Nota van beantwoording zienswijzen

Het ontwerpbestemmingsplan 'De Rokerij' inclusief het ontwerpbesluit hogere waarden en de bijbehorende stukken hebben van donderdag 27 augustus 2020 tot en met woensdag 7 oktober 2020 voor een ieder ter inzage gelegen. Het voorontwerp was in te zien via de landelijke website www.ruimtelijkeplannen.nl. Een analoog boekje van het plan lag ter inzage bij de receptie van het gemeentehuis. Ook is het voorontwerp toegezonden aan de overleginstanties zoals bedoeld in artikel 3.1.1. van het Besluit ruimtelijke ordening (Bro).

Ad. 13

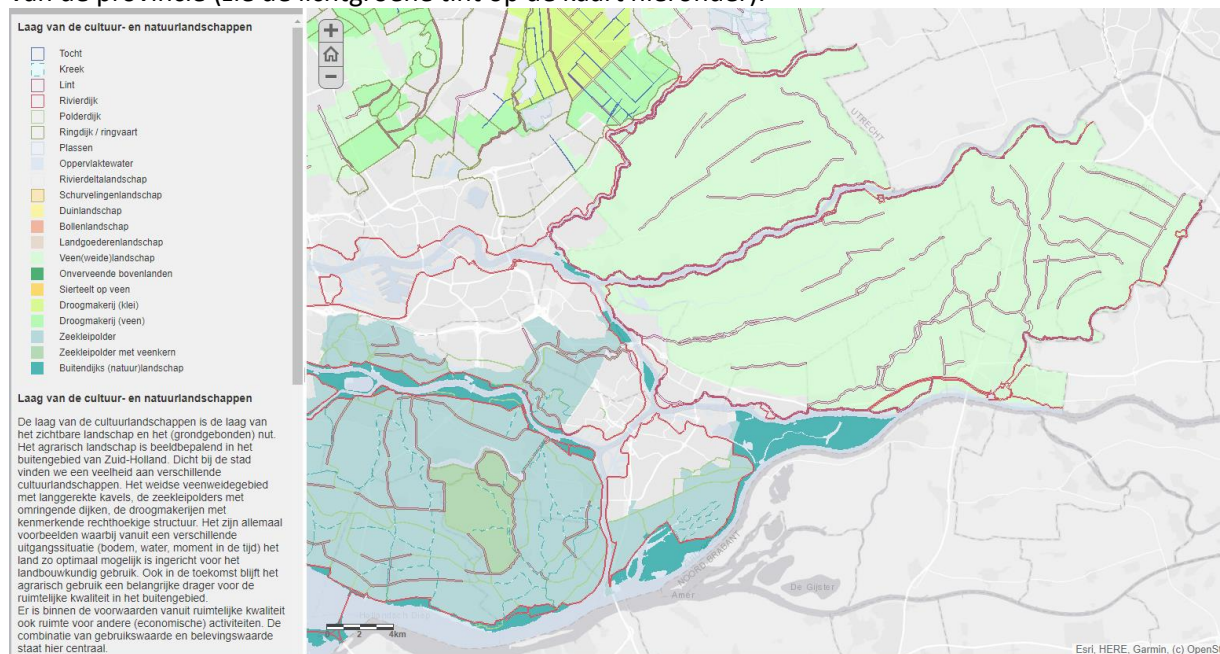
13. Het plangebied is sinds de aanleg van de nieuwe dijk binnendijks gelegen. Daarvoor is het altijd buitendijks terrein geweest, dat gekenmerkt werd door regelmatige overstromingen /hoogwater. In het bestemmingsplan wordt de bodem aangemerkt als "veenweide" gebied. Dat houdt in dat de grond bij een te lage waterstand inklinkt en het veen oxideert met veel CO₂ uitstoot tot gevolg. Om dit effect tegen te gaan is verhoging van het waterpeil nodig, hetgeen strijdig zal zijn met de benodigde draagkracht van de grond in geval van woningbouw. In beide gevallen zullen besluiten aangaande het peilbeheer volgens indiener negatieve gevolgen hebben voor de huizen en tuinen van bewoners. Een te hoog peil zal zorgen voor extra water in onze tuinen en souterrains/kelders. Een te laag peil zal de inklinking die sinds de indijking van het gebied (aantoonbaar) is gestart verder verergeren en additioneel risico op schade aan de toch al kwetsbare funderingen tot gevolg hebben. Daarnaast zullen eventuele botte noodoplossingen volgens indiener de huidige afwatering van de tuinen op de greppel achter de tuinen onmogelijk maken. Ook dit zal volgens indiener leiden tot meer achterblijvend water op de percelen.

In het ontwerpbestemmingsplan wordt volgens indiener gesteld dat geen aanpassing van het grondwaterpeil zal plaatsvinden. Er wordt tevens gesteld dat het maaiveldniveau van het plangebied wel zal worden verhoogd. Dit betekent volgens indiener per saldo een verlaging van het grondwaterpeil en daarmee het risico op inklinking en daarnaast afwatering/afwenteling richting de tuinen. Daarnaast bestaat volgens indiener een risico dat, indien een substantieel deel van het plangebied zal worden bebouwd met forse ondergrondse constructies, er sprake zal zijn van een verstoring van grondwaterstroming en invloed op het grondwaterpeil (barrièrewerking). In het bestemmingsplan staat benoemd dat één van de principes van het nationaal waterplan is, dat "afwenteling" dient te worden voorkomen. Dit dient volgens indiener voor dit plan het leidende principe te zijn. Indiener is van mening dat de huidige greppel voor afwatering van de tuinen dient te worden gehandhaafd en geen onderdeel kan worden van de tuinen van de nieuwe woningen. Daarnaast wenst indiener inspraak te hebben op de te nemen besluiten rondom het te hanteren (netto) grondwaterpeil. Eventuele schade en overlast aan de tuinen en huizen als gevolg van verkeerde keuzes ten aanzien van het peilbesluit en maaiveldaanpassingen dienen te worden vergoed dan wel hersteld.

In de kwaliteitskaarten van de provincie Zuid-Holland is het plangebied in de laag van de cultuur- en natuurlandschappen aangeduid als 'Veen(weide)landschap'. Dit geldt echter voor een zeer groot deel van de provincie (zie de lichtgroene tint op de kaart hieronder).

Het plangebied is echter geen origineel veenweidegebied. Het gebied is gelegen aan de rivier en is in het (verdere) verleden reeds ingericht en opgehoogd. De Buurt is de oude waterkering en het gebied van de Rokerij stond in open verbinding met de rivier en had een grondwaterpeil dat zich aanpaste aan de waterstand in de rivier.

Oxidatie van veen is in dit gebied niet aan de orde, omdat er sprake is van andere grondsoorten. In het waterhuishoudkundig plan is het te ontwerpen afwateringssysteem omschreven. Dit voorkomt water- en grondwateroverlast op de bestaande percelen. Dit waterhuishoudkundig plan is toegevoegd als bijlage bij de toelichting.

De gevolgen van ophoging en bouwactiviteiten op de stabiliteit van bestaande woningen wordt in beeld gebracht bij de verdere uitwerking van het plan.
